改善箇所説明図

基準不適合発生個所

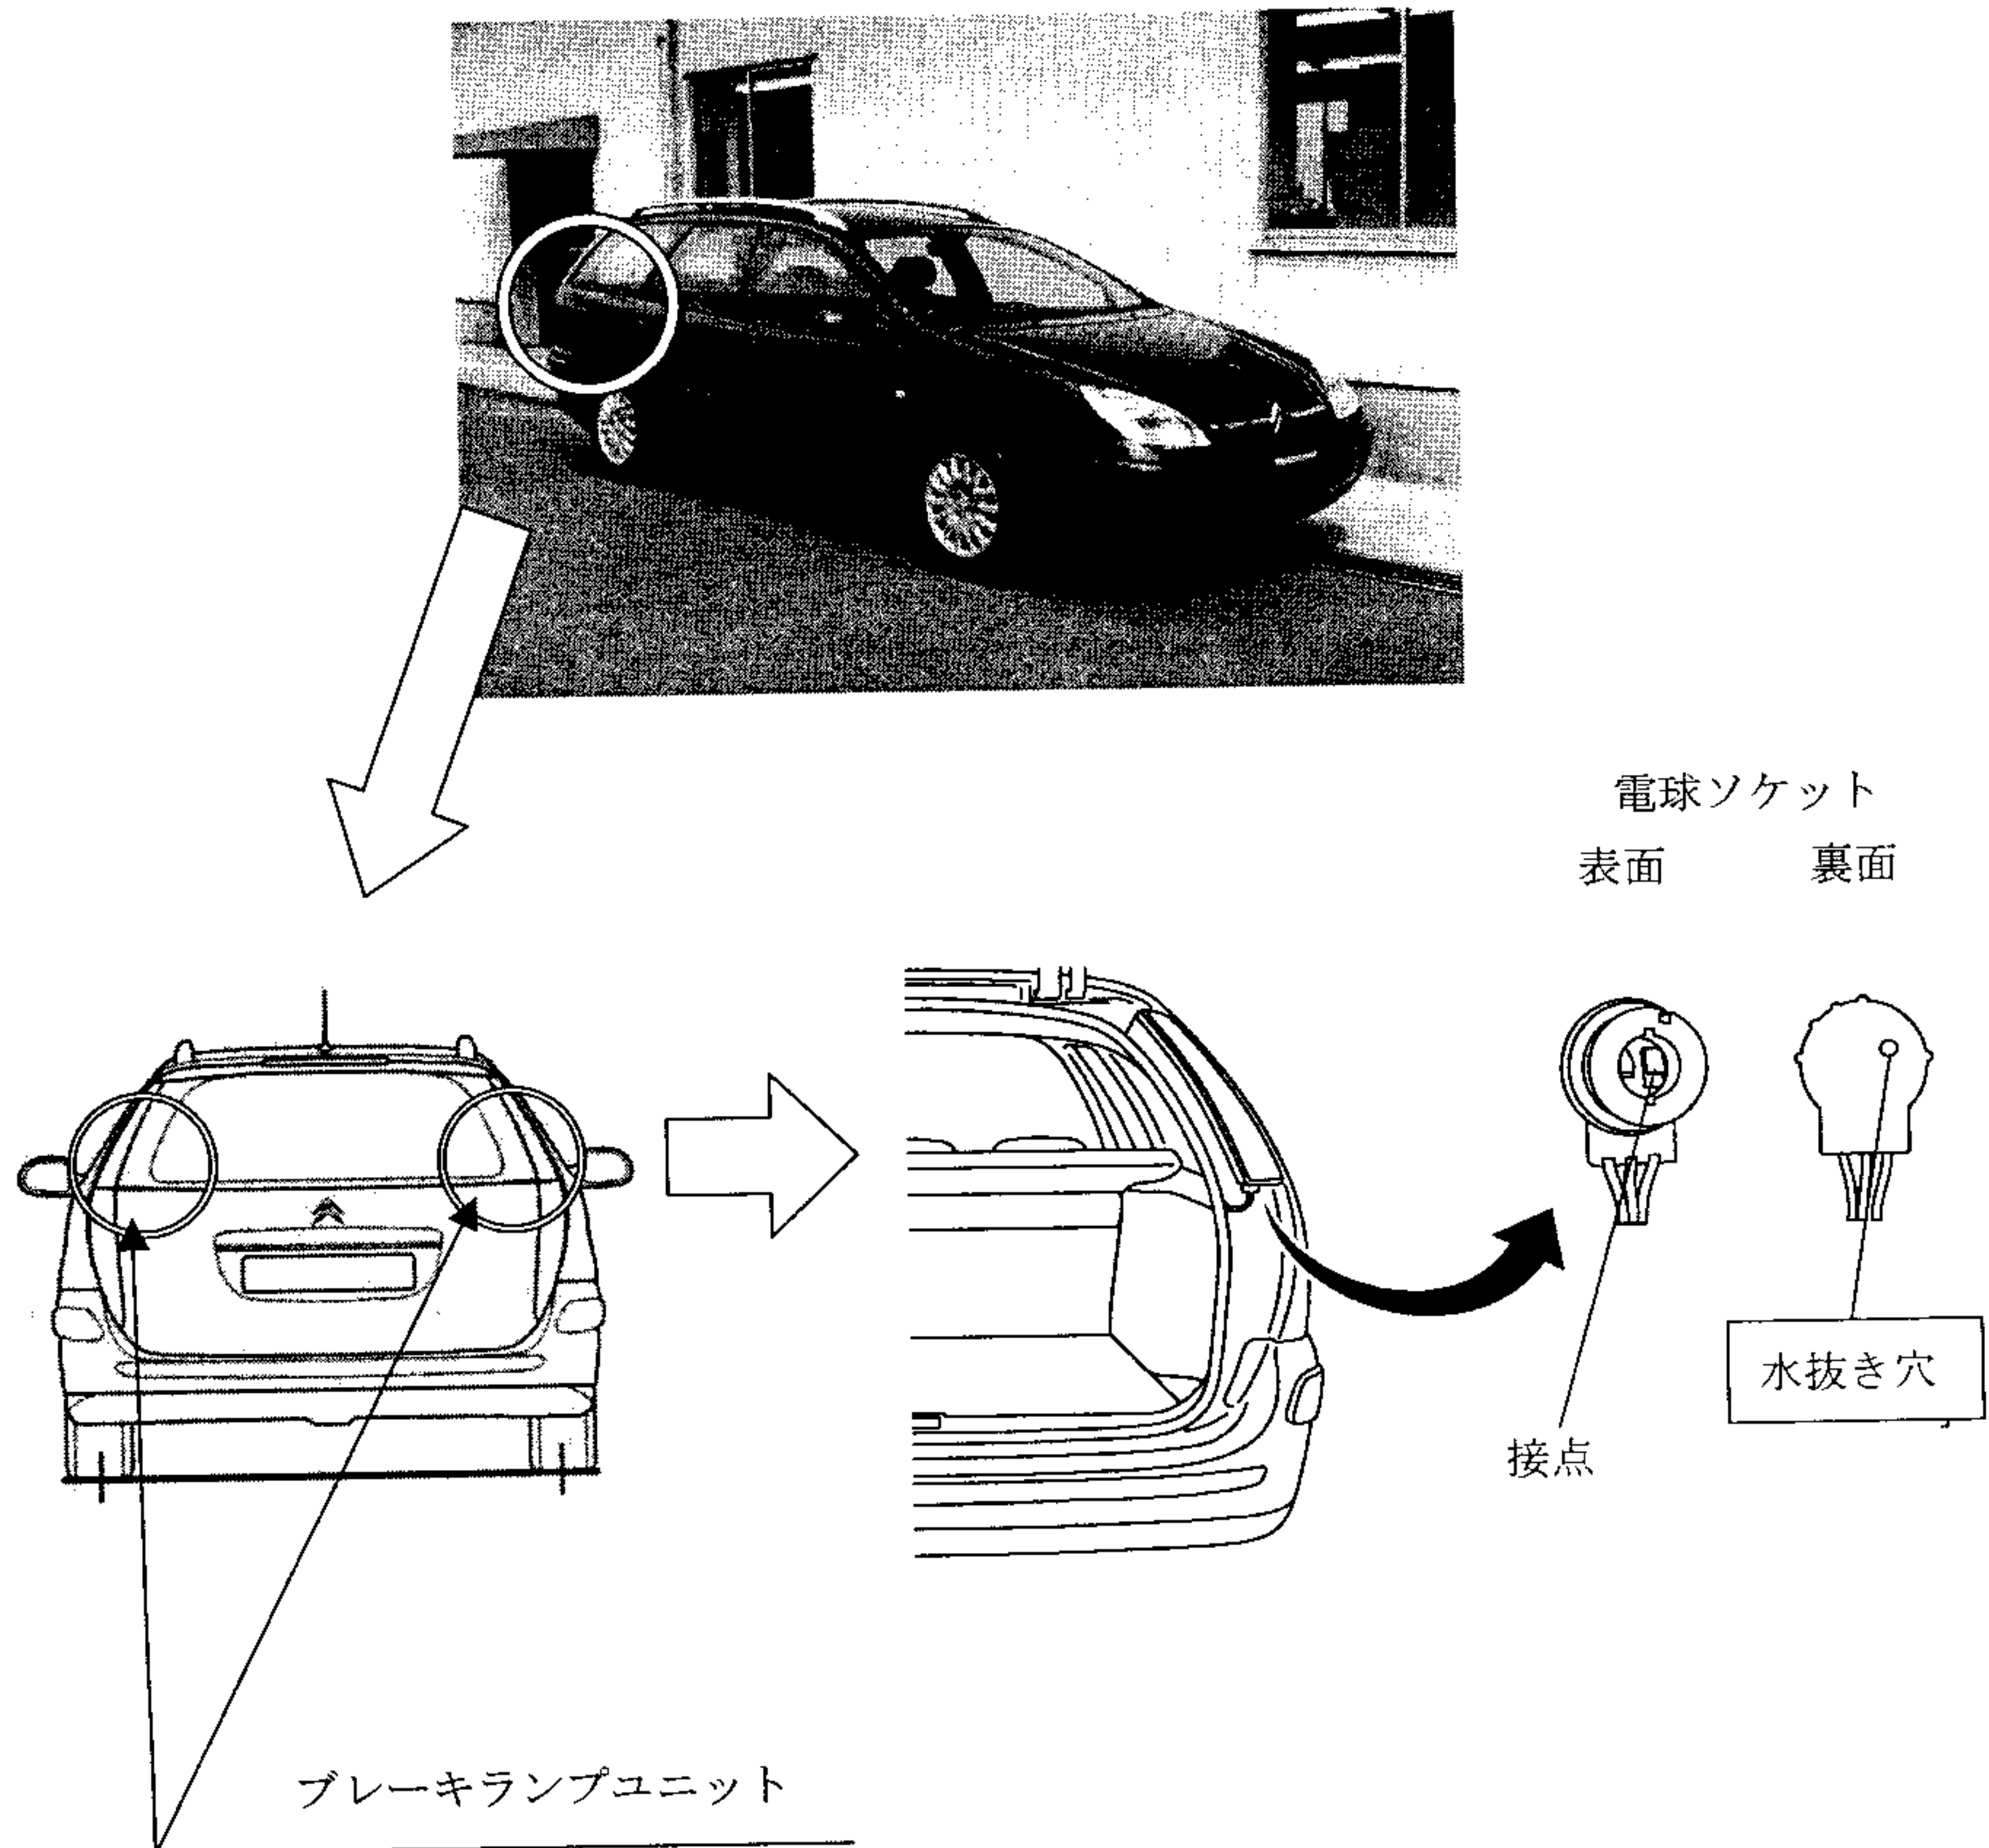
灯火装置において、ブレーキランプユニットの構造が不適切なため、当該ユニット内部の結露により生じた水が排出されず、電球ソケット内に溜まって接点が腐食することがあり、通電が不良となって制動灯が点灯しなくなるおそれがある。

全車両制動灯電球ソケット下端部に水抜き穴をあける。
